<b>Datum</b>	29 mei 2024
<b>portefuillehouder</b>	A. Noorthoek
<b>contactpersoon</b>	J. van Lemmen
<b>fractie(s)</b>	De Woerdense VVD
<b>onderwerp</b>	Technische vragen bij het Raadsvoorstel Stedenbouwkundig- en beeldkwaliteitsplan Watermolenlaan 4 en Houttuinlaan 5 (Het Molenkwartier) Nieuw-Middelland

*In dit rapport staat in Figuur 4.1: Gemiddeld aantal auto's per type huishouden, 2015.*

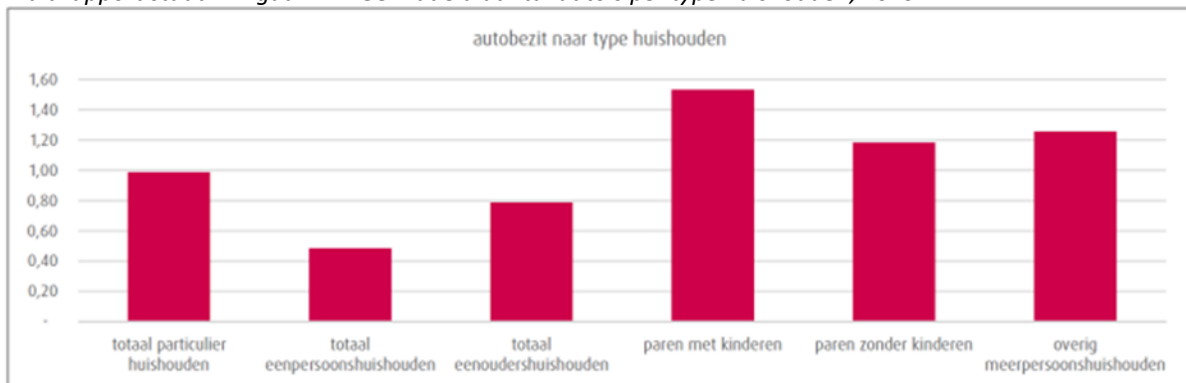
*Daaruit blijkt dat gezinswoningen een hoger autobezit hebben dan 1.*

*In de Parkeeronderbouwing Het Molenkwartier Woerden wordt onderbouwd afgeweken van de vastgestelde parkeernorm. Afwijken van een norm kan zowel omhoog als omlaag.*

Waarom worden cijfers van autobezit die aantonen dat minder parkeerplaatsen nodig zijn, wel ingezet / gebruikt. Maar worden cijfers over een hoger autobezit aantonen buiten beschouwing gelaten bij deze berekeningen? Geeft dit niet een vertekend beeld?

De normen uit de Nota Parkeernormen zijn in de basis leidend. Bij de woningen is geen onderscheid gemaakt naar woninggroottes, waardoor de parkeernormen gemiddelden zijn van alle woninggroottes in elke categorie. Vanwege de vele kleine appartementen tot 50 m<sup>2</sup> die in dit plan zitten, die afwijken van de gemiddelde grootte, is door Goudappel maatwerk toegepast. Omdat volgens Goudappel de rijtjeswoningen in het Molenkwartier qua grootte over het algemeen binnen de bandbreedte van de gemiddelde grootte van dat type woning vallen, is voor de rijtjeswoningen de vastgestelde parkeernorm uit de Nota Parkeernormen gehanteerd. Deze vastgestelde normen sluiten ook aan bij de reeds gemaakte beleidskeuzes, zoals in Nieuw-Middelland. Daar wordt bijvoorbeeld ingezet op het terugdringen van autobezit en -gebruik, wat vanwege de nabijheid van het NS-station goed mogelijk is.

Als toelichting op de tabel in de inleiding van deze vraag, heeft Goudappel aangegeven dat Figuur 4.1 uit de parkeeronderbouwing Campinaast een tabel toont met het gemiddeld autobezit in Nederland naar type huishouden. Deze tabel is daarmee gebaseerd op huishoudsamenstelling en niet op grootte van woningen. Ook is de tabel gebaseerd op heel Nederland en niet op Woerden.
